**Communauté d'Agglomération AgglopoLe Provence
Direction de l'eau et de l'assainissement**

**STATION D'ÉPURATION DE
VERNEGUES VILLAGE**

ETUDE DE FAISABILITE

A	24/09/13	P.S.	G.E.
0	16/07/13	P.S.	G.E.
Indice	Date	Rédacteur	Vérificateur

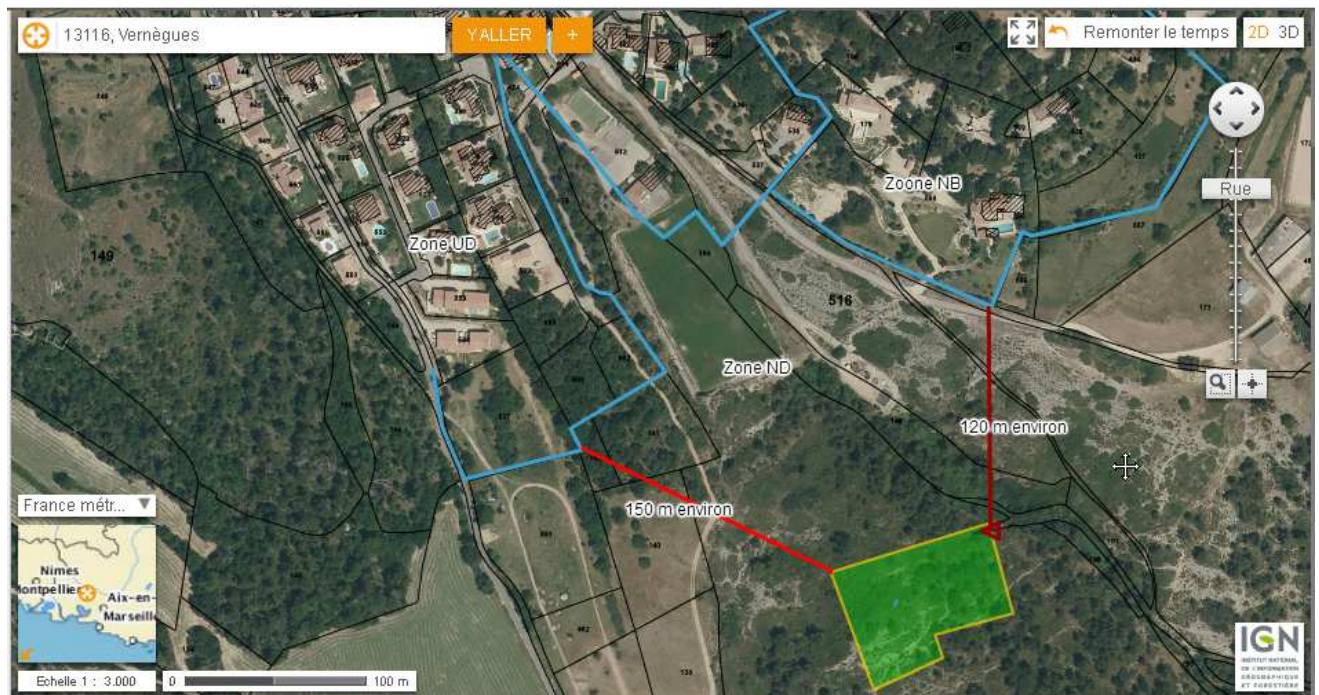
Une indication écrite sur la prévision d'extension de la zone urbaine surplombant le vallon.

Un extrait du P.O.S. en vigueur sur la commune de Vernègues a été transmis par les services de la Mairie. Un extrait de ce document figure en annexe 2 du présent document. La délimitation des différentes zones a été reportée sur la photo aérienne ci-dessous. Ce tracé est donné à titre indicatif compte tenu des distorsions liées à l'application du cadastre sur la photo aérienne.

Il ressort cependant de ce plan que le futur LPR sera à 120 mètres minimum (en projection horizontale) de la zone NB, et 150 mètres minimum de la zone UD et que le projet de LPR n'impacte pas de futures zones à urbaniser.
